САД устройства развязки 2

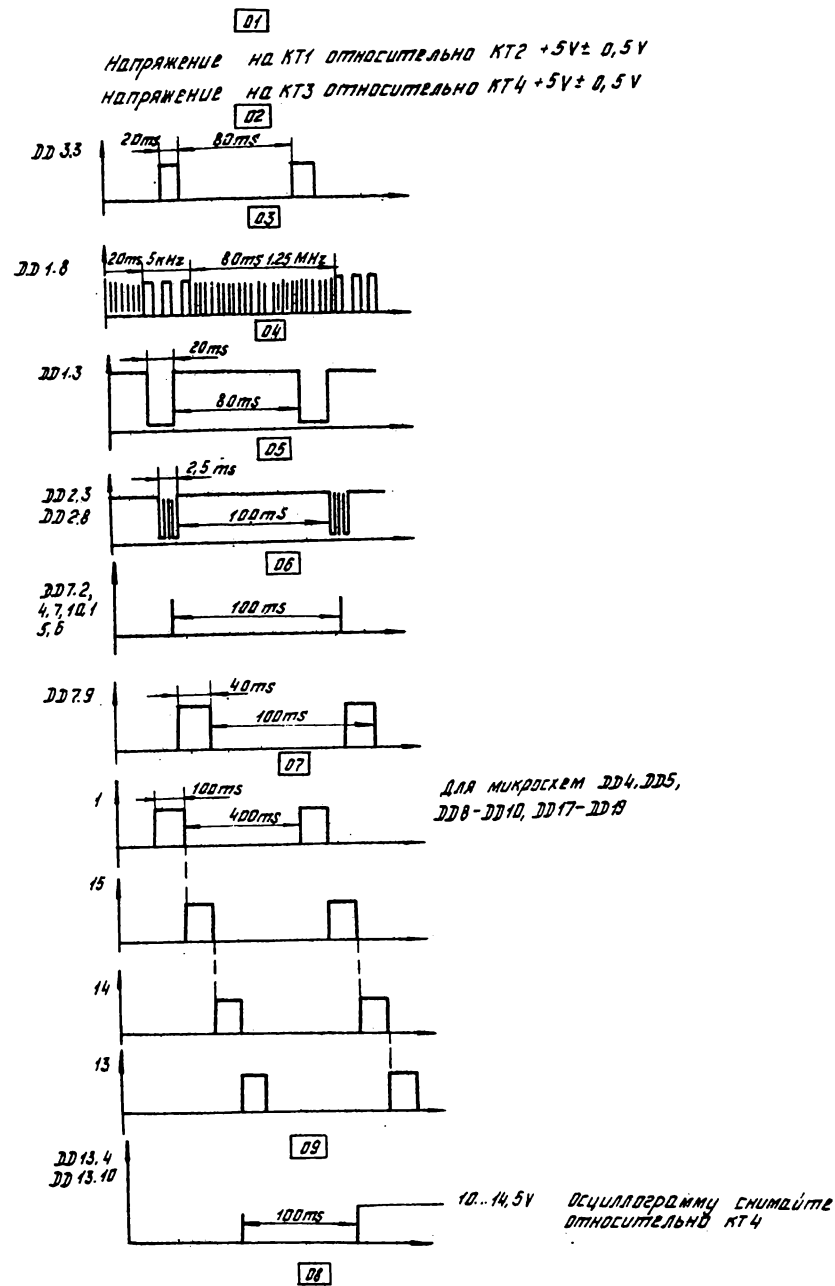
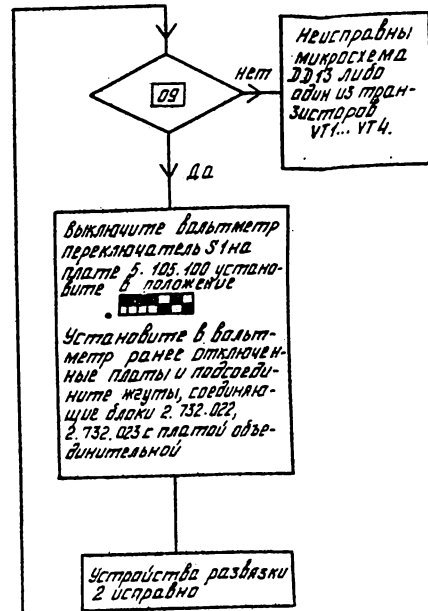
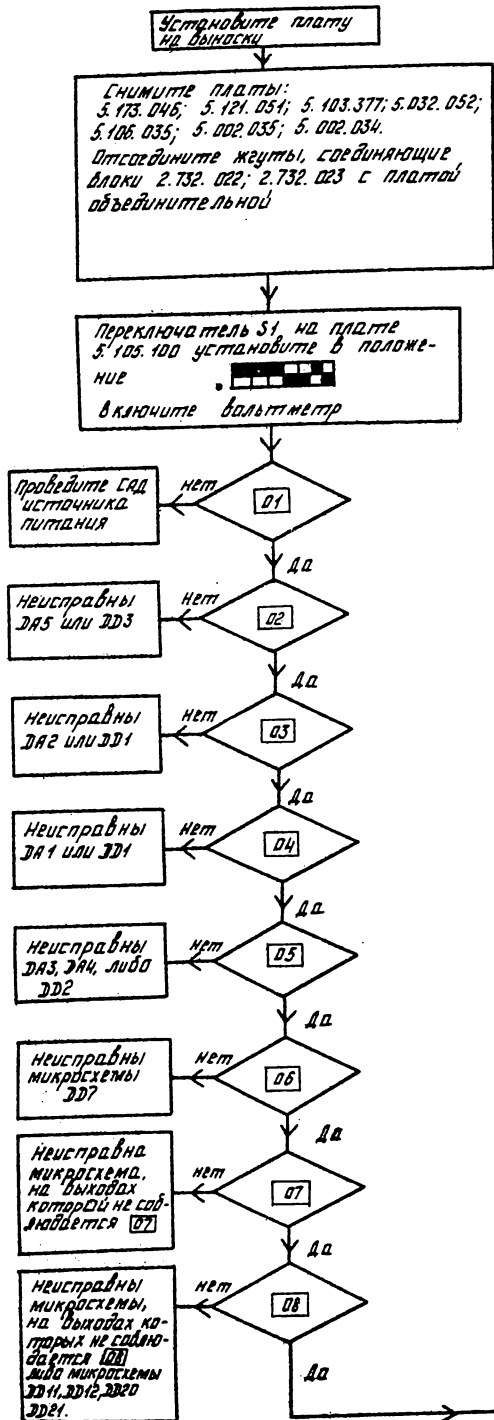
Осциллограммы на следующих выходах:
6, 3, 8, 11 микросхем ДД 14, ДД 15, ДД 16, ДД 22, ДД 23, ДД 24 должны
быть инверсны приведенным в [07]
